710 - INSP
ISO/IEC 17020
Origineel verslag

Controlebezoek - Periodiek [Hfst 6.5]

Verslagnummer:
32/19012026/55184/63428/1

Inspectie adres: Roomstraat 33 - W4, 9160
Lokeren (België)

Eendraadschema en situatieplan

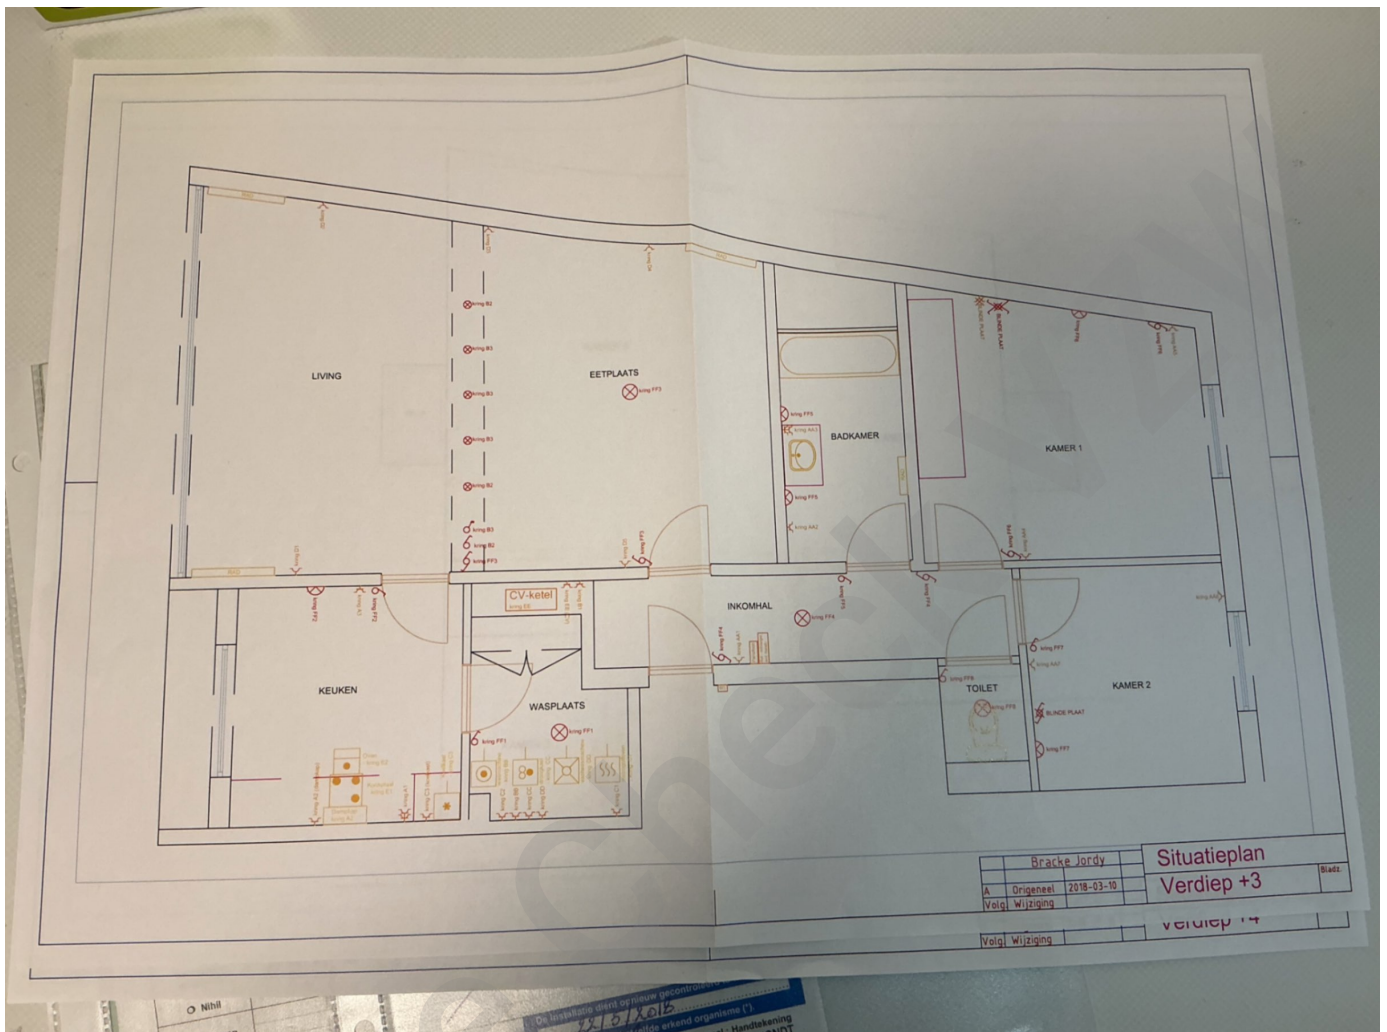
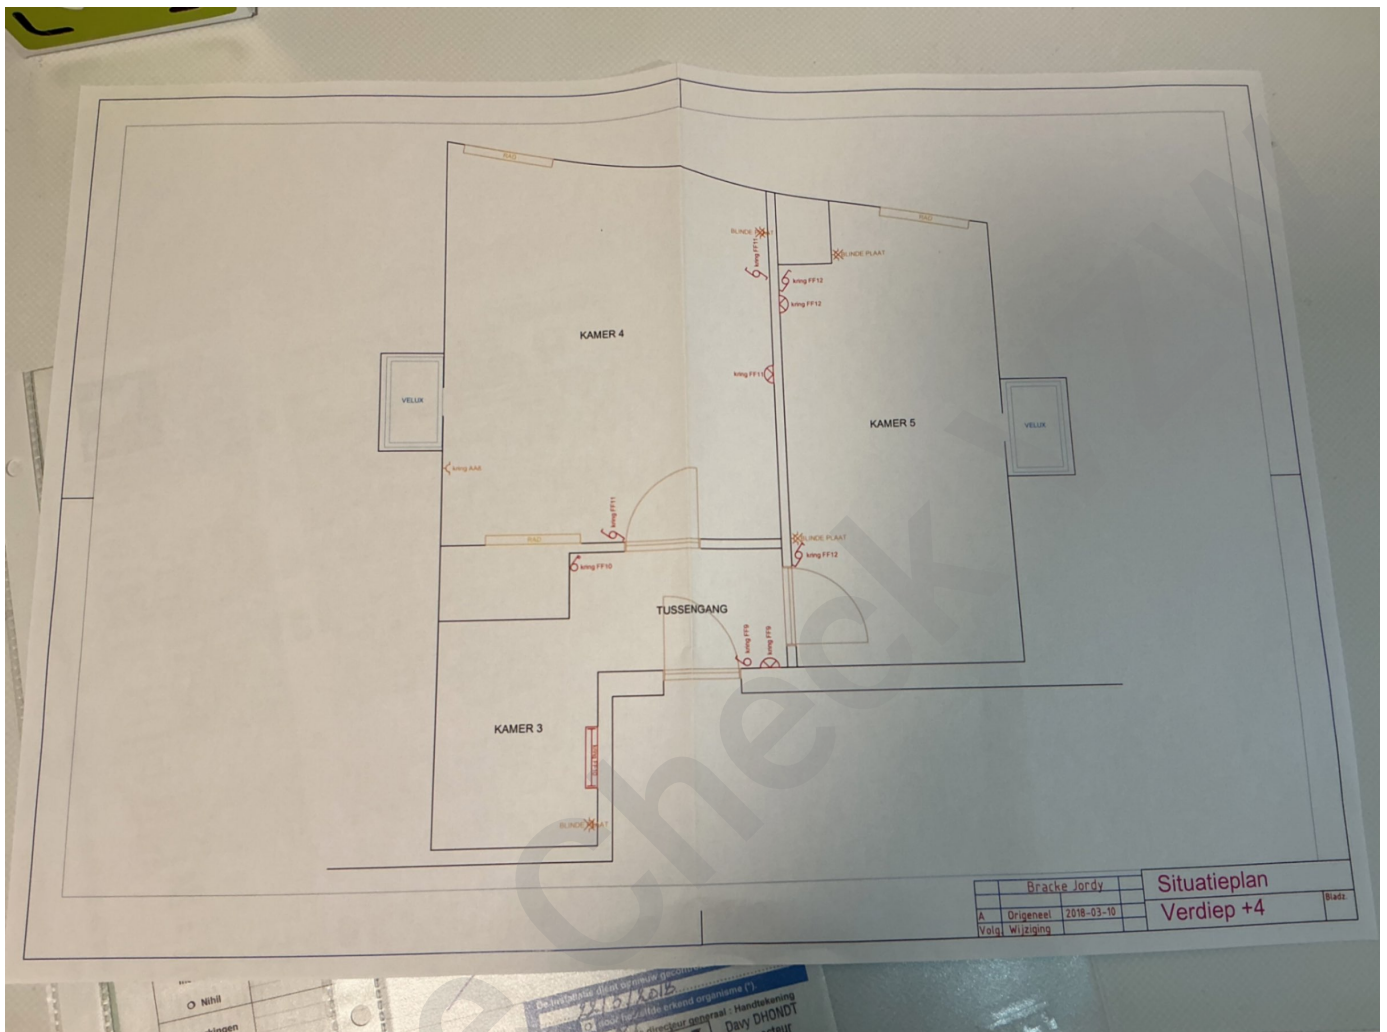
- Het eendraadschema en situatieplan zijn niet conform. - oAfd 3.1.2.1; oAfd 3.1.2.3
 - Het eendraadsschema en/of het situatieplan werden niet opgesteld met de correcte symbolen en notities. - Afd 2.13.; Afd 3.1.2

- Het eendraadschema en situatieplan komen niet overeen met de werkelijkheid. - Afd 3.1.2
 - De kring(en) die stopcontacten bevatten zonder aarding zijn niet beschermd door een differentieelstroombeschermingsinrichting met een hoge of zeer hoge gevoeligheid. - oAfd 8.2.1

- De schema's zijn niet aanwezig of niet correct. Wij kunnen niet uitsluiten dat er geen nieuwe inbreuken zullen zijn bij het voorleggen van de (nieuwe) schema's.
- De schema's zijn aan te passen in functie van de aanpassingen om de installatie conform te maken.
- De aardingsweerstand moet zonder enige bijkomende bescherming lager zijn dan 30ohm.
- De woning is bemeubeld. Het kan zijn dat niet alle onderdelen gecontroleerd zijn.
- Bij een vernieuwing van de elektrische installatie, zullen de afwijkingen niet meer van toepassing zijn.
- Door gevolg te geven aan de hoger vermelde inbreuken, is het mogelijk dat er bij een volgend onderzoek bijkomende inbreuken aan het licht komen.
- Keuring gebaseerd op verkregen info van eigenaar/verantwoordelijk installatie.
